柏崎刈羽原子力発電所6号及び7号炉 の特重施設に関する審査概要

柏崎刈羽6号炉及び7号炉の原子炉格納容器の過圧破損防止機能

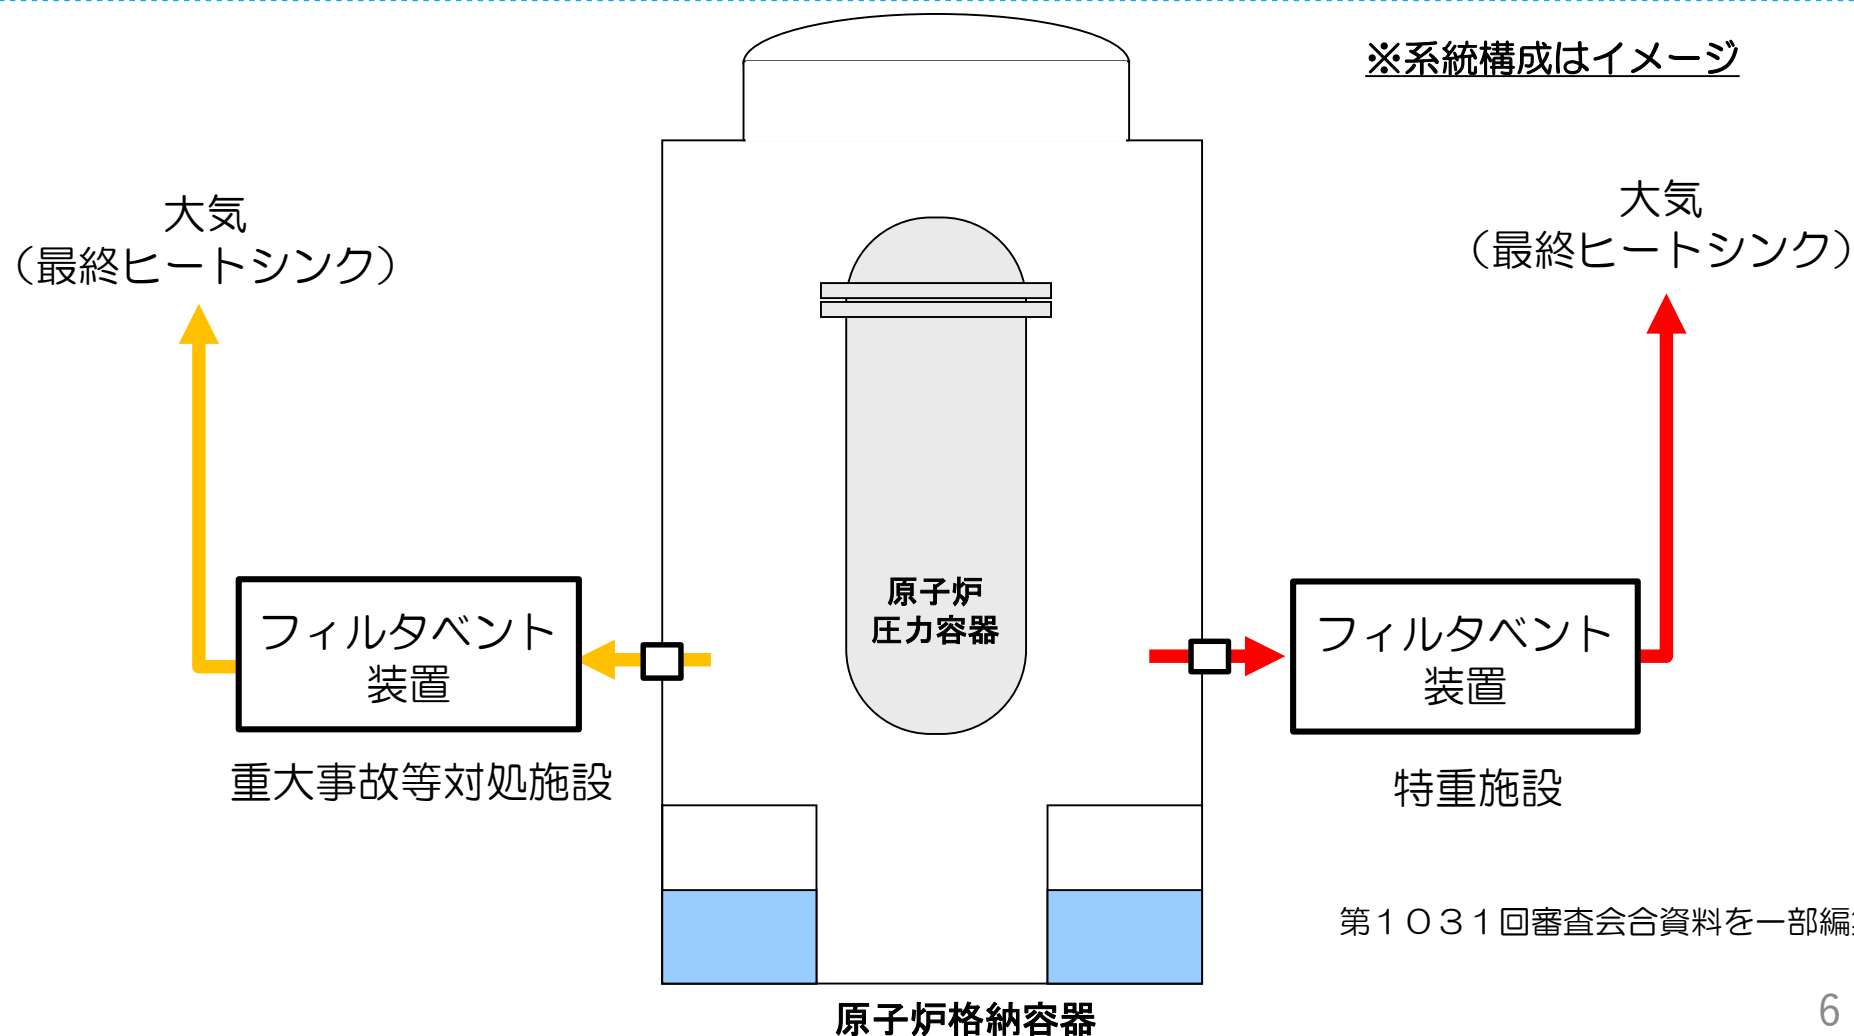
原子炉格納容器の過圧破損防止機能については、重大事故等対処施設のフィルタベント装置に加えて、新たに、特重施設としてのフィルタベント装置を設置する。

【評価対象断層＜大湊側地質水平断面図（標高-13m）＞】

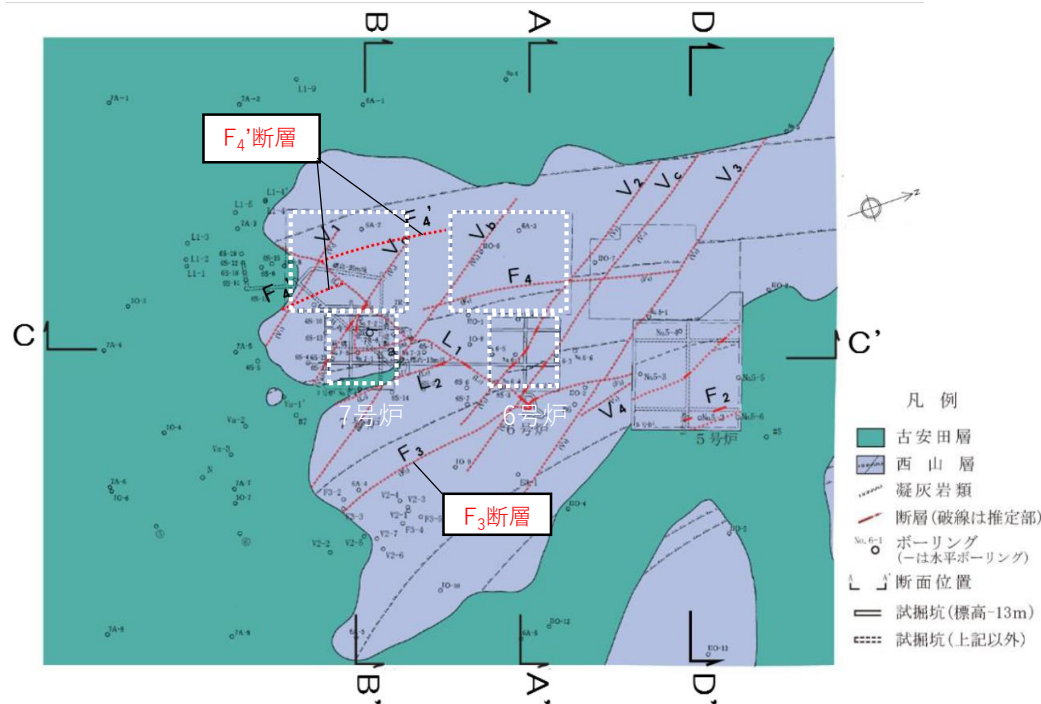
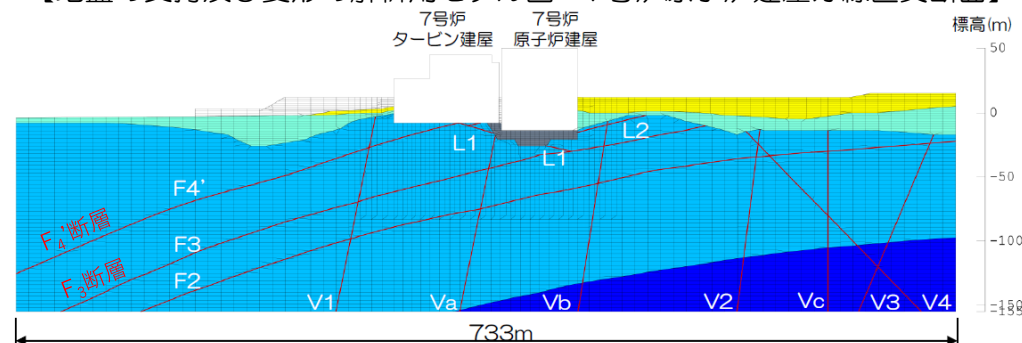
- F₄'断層は、層理面に平行な低角系断層であることから、既許可申請で適用した断層分類のうちF系断層に分類される。
- F系断層については、既許可申請において、最も連続性が良く代表性を有する断層としてF₃断層を選定した上で、F₃断層が中期更新世の古安田層（※¹）に変位・変形を与えていないことから、「将来活動する可能性のある断層等」ではないと評価している。
- F系断層の活動性評価結果については、F系断層にF₄'断層を加えても、F₃断層が代表性を有する断層であることに変更はないため、既許可申請からの変更はない。

- F₄'断層が分布する7号炉原子炉建屋の汀線直交断面において、F₄'断層を加えて既許可申請と同様の評価手法・条件で評価した結果、既許可申請で行った評価の結果に変更はない。

【解放基盤表面における応答スペクトル（大湊側）】

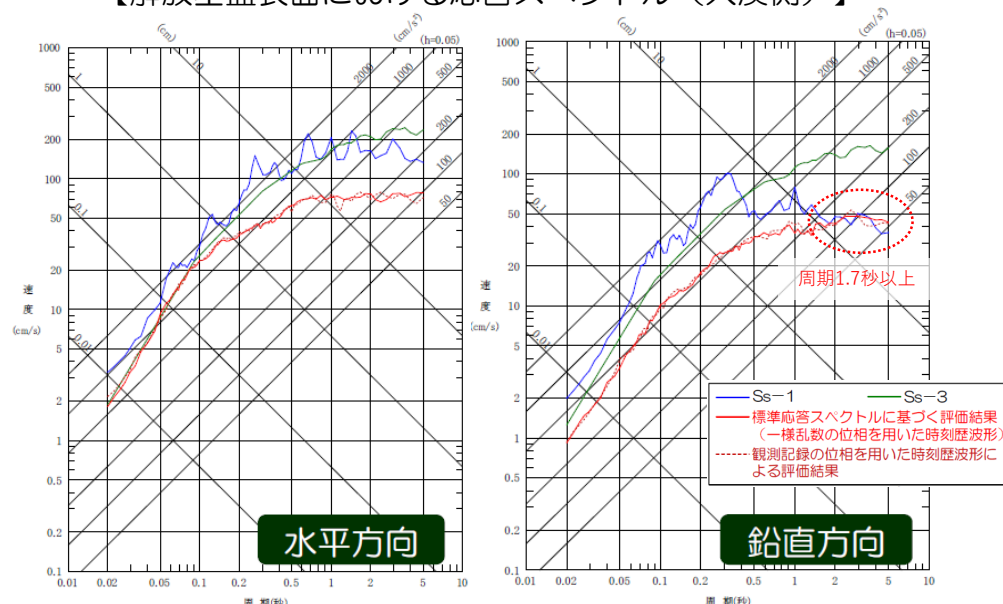
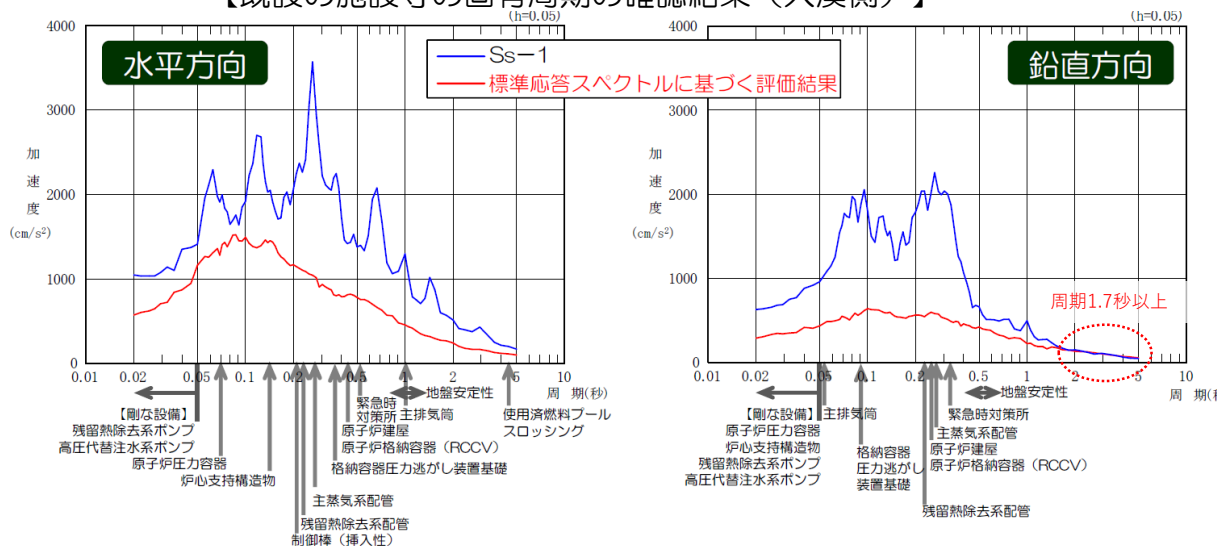
標準応答スペクトルに基づく地震動は、既許可申請の基準地震動と比較した結果、大湊側において、水平方向では全周期帯において基準地震動Ss-1に包絡されるが、鉛直方向では周期1.7秒以上の周期帯でSs-1にわずかに包絡されていない。（右上図参照）

- 既設の施設等は、鉛直方向に周期1.7秒以上の固有周期を有していない。（右下図参照）
- 標準応答スペクトルに基づく地震動評価結果は、既設の施設等が固有周期を有する周期帯（水平：周期約5秒以下、鉛直：周期約0.7秒以下）において、既許可申請の基準地震動の応答スペクトルを下回ることから、既許可申請の基準地震動を変更する必要はないと判断した。
- 特重施設についても、申請者は、耐震設計等に基準地震動を用いる施設等は、鉛直方向に周期1.7秒以上の固有周期を有しない設計を行う方針としていることから、既許可申請の基準地震動を変更する必要はないと判断した。
